## INFORME INYECCIÓN / CALIDAD

**Referencia:** 1989/0/2

Denominación: Tarro T-104 REFILL

Motiu informe: 1º PRUEBA MOLDE 1899/0/2

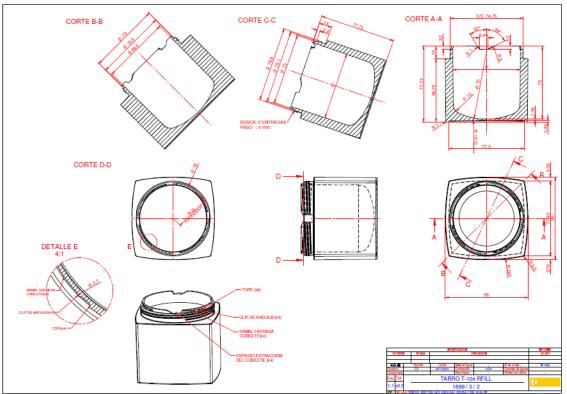
Falta de repaso de pulido general, (pulido en la dirección de desmoldeo pieza), en la parte inferior de observan unas marcas que deben mejorarse (ver piezas enviadas).

Zona cuello (rosca/correderas), se aprecian microfisuras, debe suavizarse los cantos vivos de las correderas para evitar que aparezcan las microfisuras, (ver muestras marcadas).

Hay medidas que no coinciden con el plano.

- Mal pulido
- Las piezas cojean revisar arrapes en el filo borde del culo se deforman las piezas, alturas al hombros distintas.
- Se observan marcas en las equinas
- El plano en el partage de la rosca tiene un acabado muy tosco falta pulir.
- El final de las roscas y los planos presentan 3 formas distintas. Se debería de igualar
- Se observan microfisuras en la zona del cuello
- Las piezas están rechupadas
- Se marca la unión de material en mitad de las caras rectas.

Este tarro se considera NO OK
